六輕相關計畫
環境影響評估審查結論
執行監督委員會
(台塑企業)

第 102 次委員會報告資料

六輕相關計畫環境影響評估審查結論執行監督委員會第102次委員會議報告資料

第101次監督委員會意見回復辦理情形及
115年第1、2季環境監測結果報告

圖 一般空氣污染物歷季(105年第1季至114年第4季)濃度變化趨勢

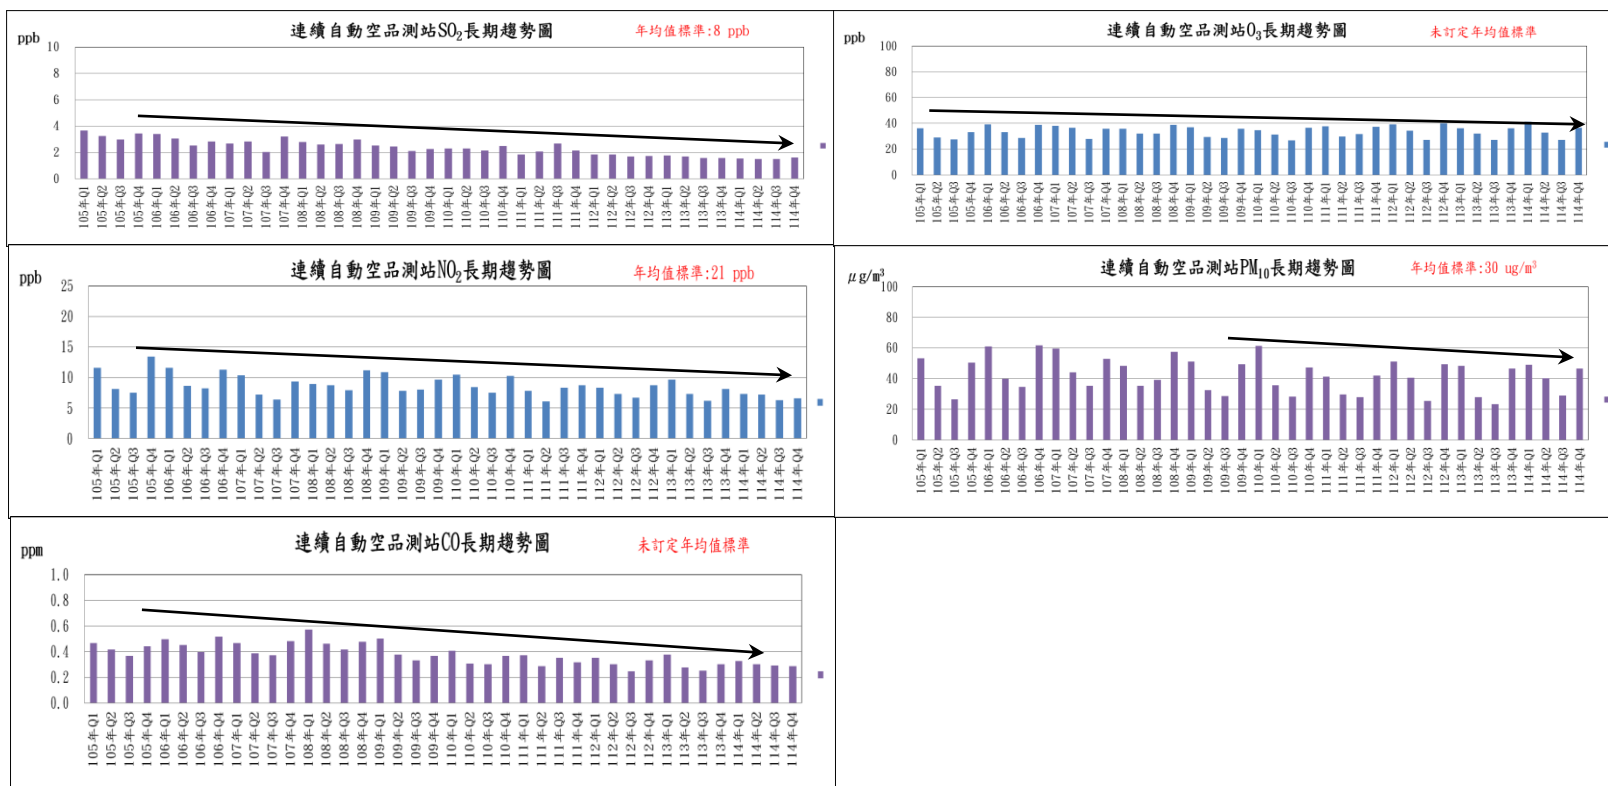
李維瀨委員：關於一般空氣污染物，季平均值測值在第三季一氧化碳(CO)、懸浮微粒(PM₁₀)、二氧化硫(SO₂)、二氧化氮(NO₂)有上升情形，第四季CO、PM₁₀、臭氧(O₃)亦有上升之情形，應補充說明此結果並持續監測管控。

1. 一般空氣污染物濃度變化主要受氣象條件影響，依季節變化而言，春末到秋初(第二季、第三季)大氣逆溫層高有利於污染物垂直擴散，且降雨較多會將空氣中污染物洗除，空氣品質較佳，而秋末到春初(第一季、第四季)天氣較冷逆溫層低不利於污染物垂直擴散，且東北季風常引發地表揚塵及攜帶境外污染物，空氣品質較差。

2. 114年第三季及第四季平均濃度有微幅上升變化，研判受季節變換影響，由長期監測結果顯現逐年下降趨勢如下圖。
